高浜発電所第4号機発電用原子炉施設に係る 使用前検査申請書の記載内容変更について

高浜発電所第4号機

「工事の工程に関する説明書」変更前後比較

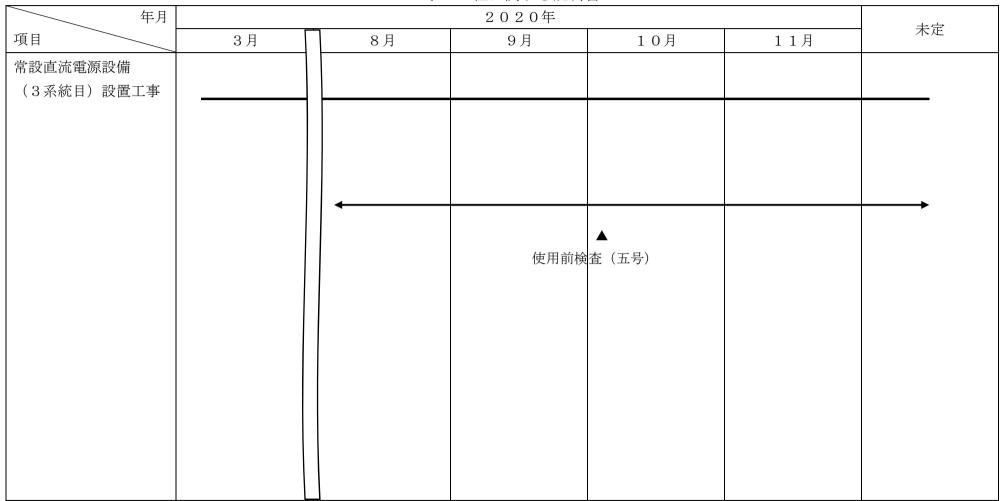
検査工程の見直しに伴い、「検査を受けようとする工事の工程、期日及び場所」の 期日及び「申請に係る発電用原子炉施設の使用の開始の予定時期」の記載を変更する。
